APORTACIONS A LA CONSULTA PRÈVIA SOBRE L'APROVACIÓ DE LA MODIFICACIÓ PUNTUAL DEL PLA GENERAL METROPOLITÀ A LA ZONA 15 DE TERRA NOSTRA

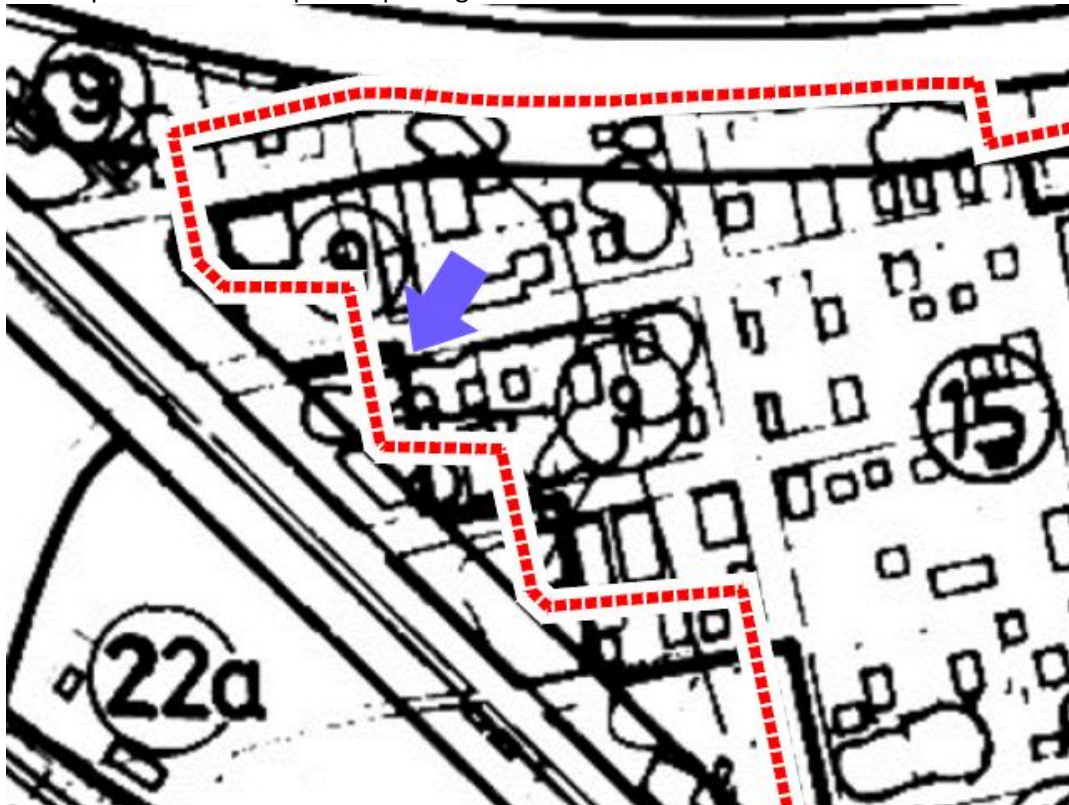
Cal fer notar el fet de que no es tracta d'una edificació construïda fora de la legalitat i que tots els permisos van ser sol·licitats i es poden presentar originals.

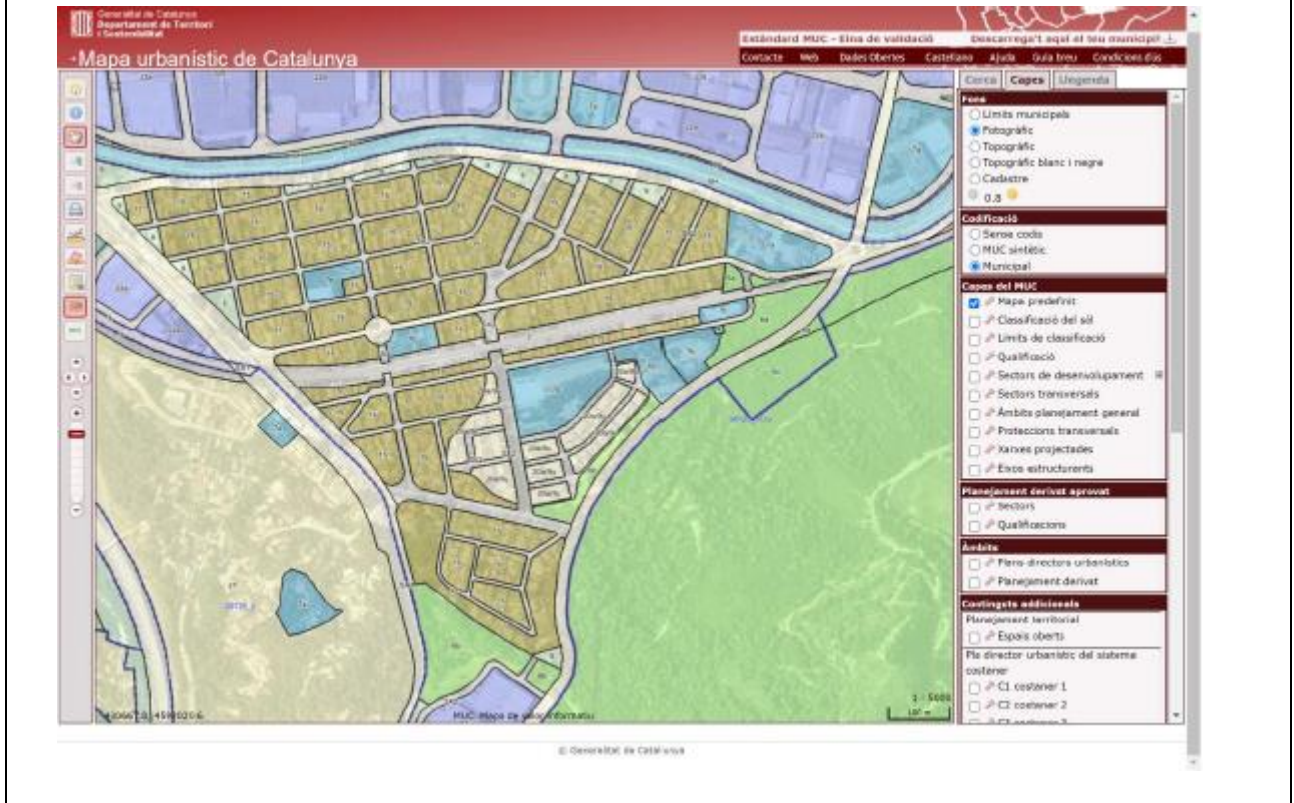
En base a aquest esquema com a punt de partida de la modificació del PGM vigent, plantejo les següents qüestions:

- Com serien les seccions transversals tipus del les vies (les línies verdes discontinues) del perímetre de l'àmbit afectat (riera de Sant Cugat, l'antiga carretera N-150 i la connexió entre el Polígon industrial Coll de Montcada i el Polígon Industrial La Ferreria per la banda nord-oest del Turó de Montcada)?

Anexo 1: Croquis de eliminación de carretera entre Polígonos Coll de Montcada y Ferrería.

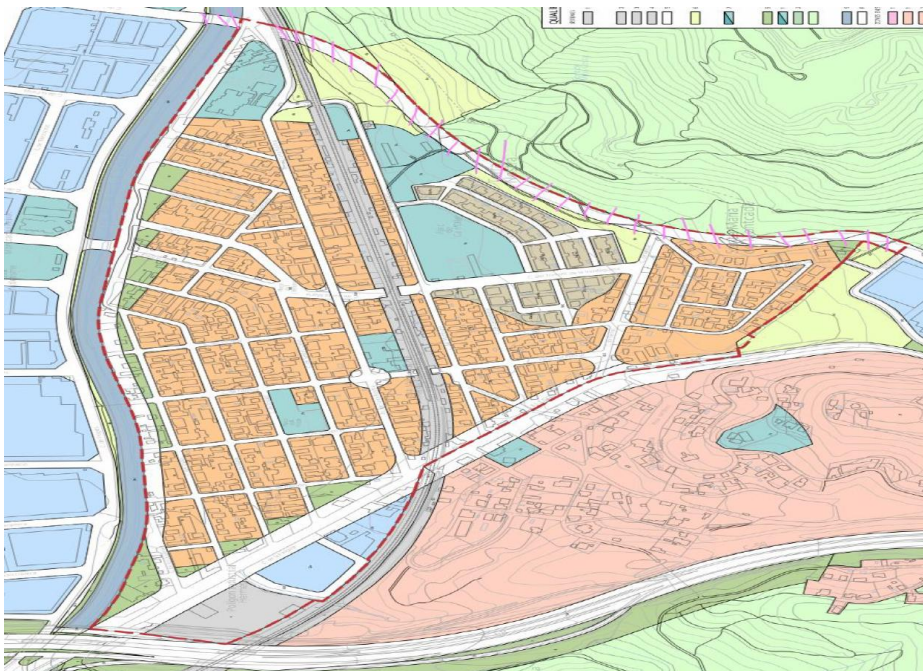
En relació a la modificació del plan general metropolitano en la zona 15 de Terra Nostra (decreto Núm 2022-002080) queremos presentar nuestra oposició a la realització del plan, en concreto a los tramos de carretera comprendidos entre el polígono del Coll de Montcada y su conexión al Carrer de la Química especialmente a la parte que afecta al Turo de Montcada. Por lo tanto, exigimos la eliminación de dicha carretera del plan general metropolitano, basándonos en los siguientes puntos:

Por todo ello presentamos nuestra oposición a la ejecución de este proyecto. Adjuntamos croquis para explicar las modificaciones que proponemos en Anexo 1.

Anexo 2: Croquis de corte de Carrer Reixac en esquina con Camí de St. Iscle

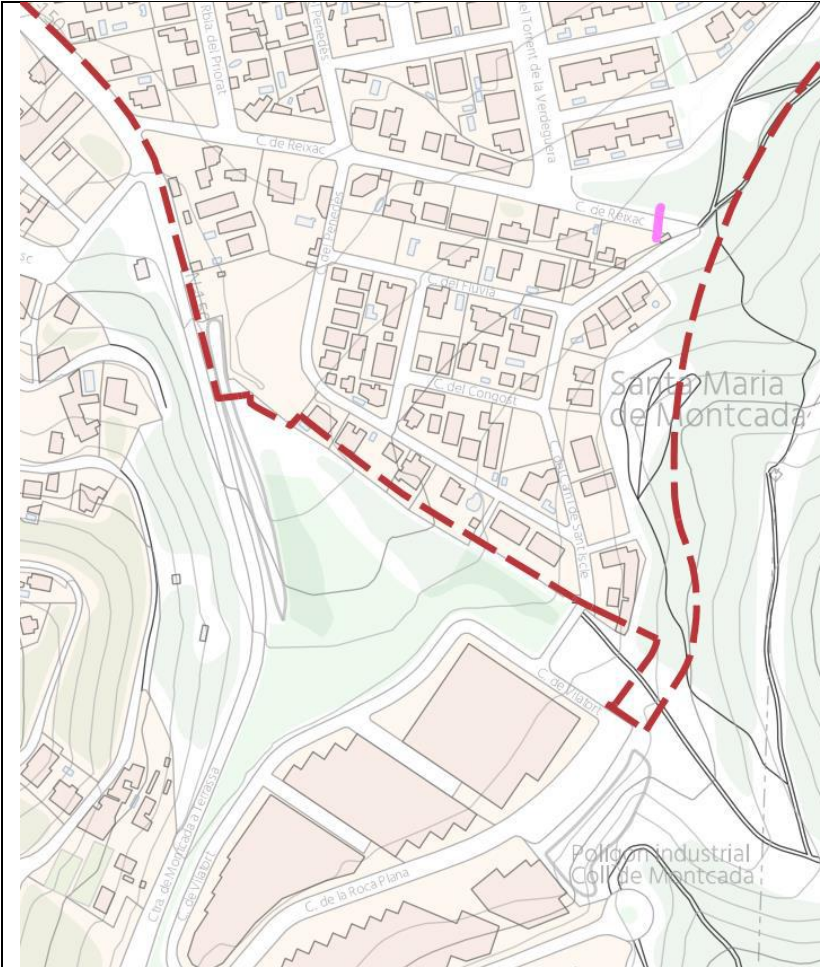
Adicionalmente, proponemos cambiar el plan de la manera siguiente: **Cortar la conexión del Carrer de Reixac con el Camí de St. Iscle para tráfico de vehículos.**

Este corte se realizaría muy fácilmente y muy económicamente en la esquina – curva cerrada Carrer de Reixac con Camí de St. Iscle, por ejemplo, instalando la señalización debida y asegurándolo con barreras de hormigón adecuadas.

Adjuntamos croquis para explicar la localización exacta en Anexo 2.
